LVDS 时钟输出端接设计

CLOCK 项目 · LVDS 时钟输出端接设计

本文分析 U1 (LMK5B12204) 四对 LVDS 差分时钟输出的端接电路。当前每对差分输出经 100 nF 交流耦合后拆成两个独立的 SMA 座，每路各有一只 49.9 Ω 对地电阻，跨接 P、N 的位置留有一只未装配的电阻。

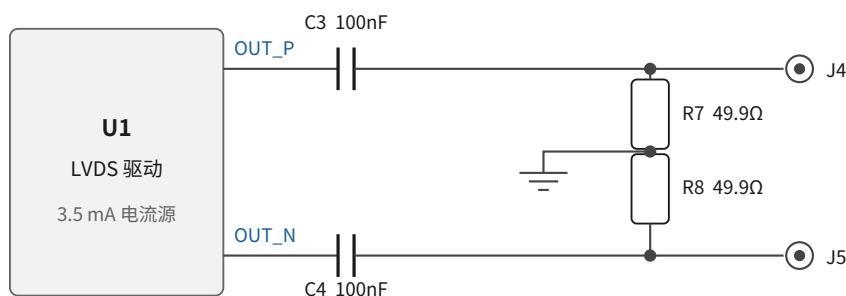
一、空载时当前电路是正确的。 两只 49.9 Ω 在交流通路上串联，构成 99.8 Ω 差分负载，正是 LVDS 需要的 100 Ω 。

二、SMA 一旦接上 50 Ω 仪器，端接就被破坏。 仪器输入的 50 Ω 与板上 49.9 Ω 并联，两端都接时差分负载塌到 49.9 Ω ，VOD 降至 195 mV，**低于手册规定的 250 mV 下限。**

三、如果 SMA 接的是仪器，把输出格式改成 AC-LVPECL。 当前 AC-LVDS 格式下，去掉板上端接后单端只有约 -2.1 dBm，压在多数仪器 0 dBm $\pm$ 3 dB 输入范围的下边缘；改成 AC-LVPECL 后是 **+4.3**

dBm，余量充足，而且**一个元件都不用改**——AC-LVPECL 的标准端接恰好就是你现有的交流耦合加 50 Ω 对地。这是全文最划算的一条。

图 1 AC 耦合 LVDS 输出的交流回路

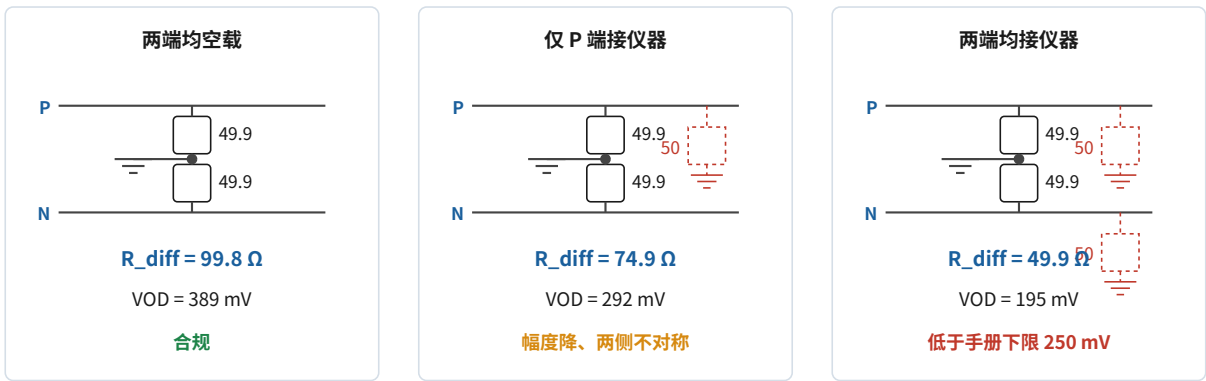
LVDS 驱动器是**电流源**，不是电压源。它向差分线注入一个恒定电流，输出电压完全由外部负载电阻决定。LMK5 B12204 手册给出 AC-LVDS 的 VOD（输出摆幅）在 25 MHz~800 MHz 范围内为最小 250 mV、典型 390 mV、最大 450 mV，按典型值除以标准 100 Ω 负载反推，驱动电流约 **3.9 mA**。于是接 100 Ω 得 390 mV，接 50 Ω 就只剩 195 mV。**因此负载电阻的准确性直接等价于输出幅度的准确性**，这与电压型输出（LVCMOS、LVPECL

顺带一提，手册的 VOD 规格起始于 25 MHz。如果你这四对输出跑的是 10 MHz，严格说落在规格表覆盖范围之外，实测值需要自己确认。

顺着交流回路看一遍：电流从 OUT_P 流出，经 C3 到达 P 侧节点，通过 R7 流入地平面，再从地平面经 R8 上到 N 侧节点，经 C4 流回 OUT_N。R7 与 R8 在这条回路上是串联关系，合计 99.8 Ω。虽然原理图上它们画成各自对地、彼此错开的样子，电气上等价于一只 100 Ω 跨接在 P、N 之间，中点接地。

中点接地这一点还有额外好处：交流耦合切断了直流通路后，SMA 侧的共模电平被两只电阻钳位在 0 V，接单端设备时不会有共模偏置带来的意外。

跨接 P、N 的 R6、R3、R22、R23 是预留的 100 Ω 差分端接位。在当前配置下它们**不应装配**——如果装上，会与 R7 加 R8 并联，差分负载变成 50 Ω，摆幅直接减半。
